דוח בטיחות

משרד העבודה - פיילוט

פרויקט: בר אילן ב1 סיור 1

נושאי בטיחות בר אילן ב1 סיור 1 (1)

קיום גידור (עבודה על גג/תקרה של בניין) - ליקוי ל: קיום גידור (עבודה על גג/תקרה של בניין)

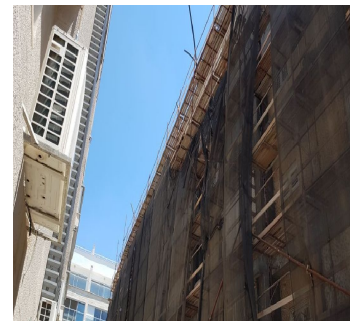
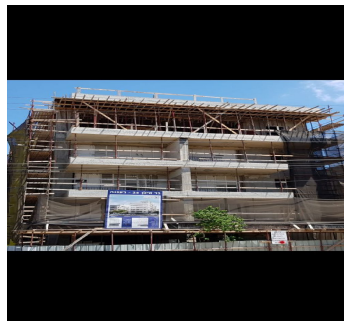
קיים אך לא רציף ולא יציב

תקינות הגידור - אזני יד/תיכון, זקפי גידור (עבודה על גג/תקרה של בניין) - ליקוי ל: תקינות הגידור - אזני יד/תיכון, זקפי גידור (עבודה על גג/תקרה של בניין)

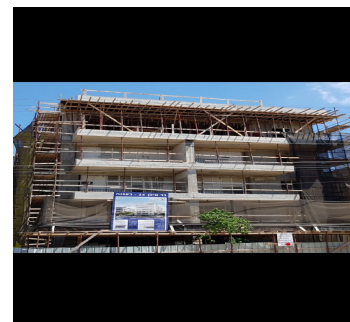
חוסר רציף באזני תיכון ויד לסרוגין וגם הם לא יציבים

תקינות הגידור - אזני יד/תיכון, זקפי גידור (מעברים/מרפסות/פיגומים) - ליקוי ל: תקינות הגידור - אזני יד/תיכון, זקפי גידור (מעברים/מרפסות/פיגומים)

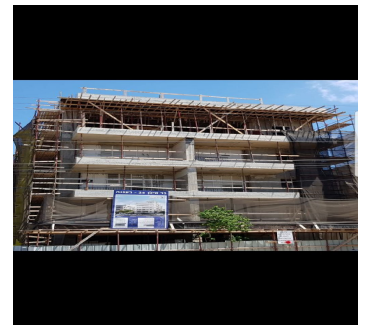
קיים אך לא רציף ומה שקיים אינו יציה
